東海第二発電所 設計及び工事計画に係る説明資料  
(防潮堤(鋼製防護壁)の構造変更)  
【補足説明資料】

2025年11月21日  
日本原子力発電株式会社

## 4. 審査会合コメント⑯回答

### 【1360回審査会合コメント⑯】

構造物直下の地盤改良の施工方法の例

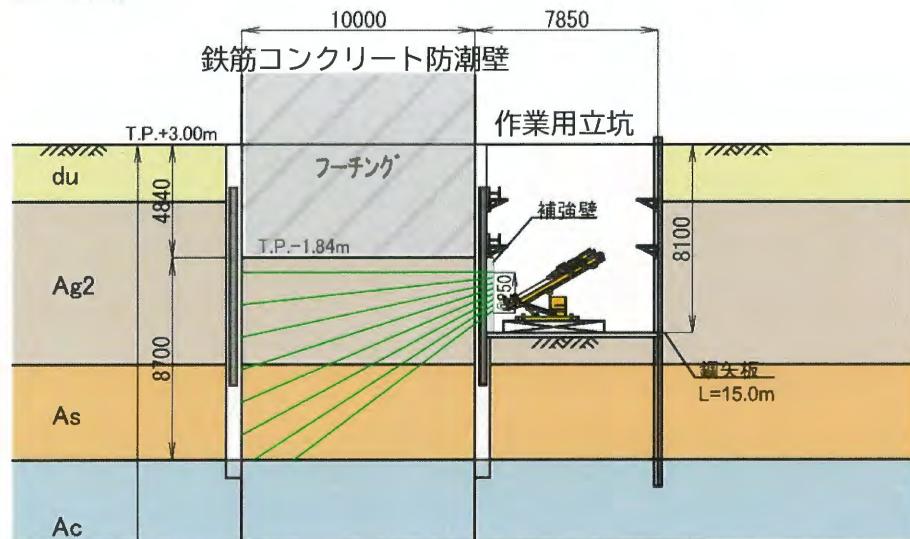
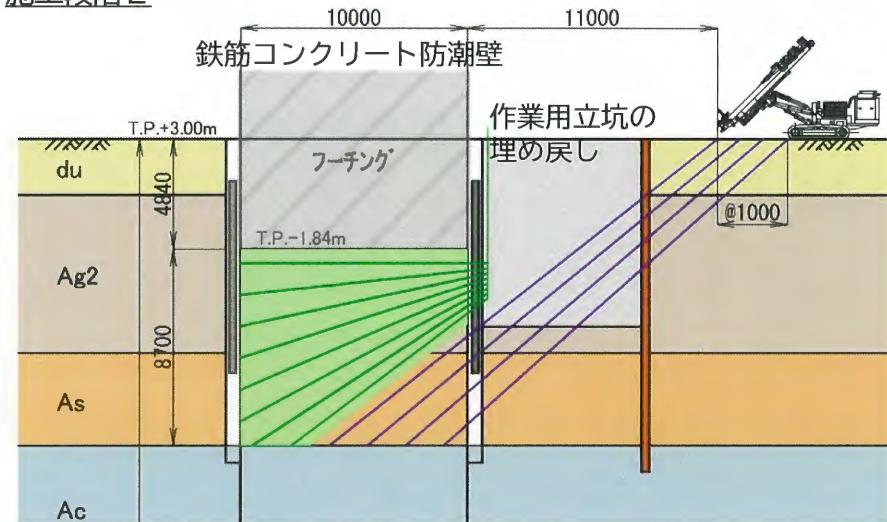
No	コメント
⑯	<ul style="list-style-type: none"> <li>● 地盤改良工事について、改良品質に対する不確かさが安全側に設計へ反映されていることがわかるように説明すること。</li> </ul> <p>例1) 改良品質の不確かさが、安全側に設計へ反映されているか説明すること。</p> <p>例2) 地盤改良（薬液注入）は構造物の直下や深い深度に施工するため、施工実績を示すとともに、その施工性が設計に影響を及ぼさないことを説明すること。</p> <p>例3) 地盤改良（薬液注入）について、薬剤の種類、注入方法、改良対象の地質を示すとともに、その適用性を示して、設計上の想定に影響を及ぼさないことを説明すること。</p>

追加範囲の構造物の直下への施工法（注入孔配置）を図化し、計画範囲の改良が可能であることを確認した。

改良範囲の側方に作業用立坑を設置し、立坑内より水平・斜め方向に地盤改良を実施

施工段階1完了後、作業用立坑を埋戻し当該箇所を通過するように斜め方向に地盤改良を実施
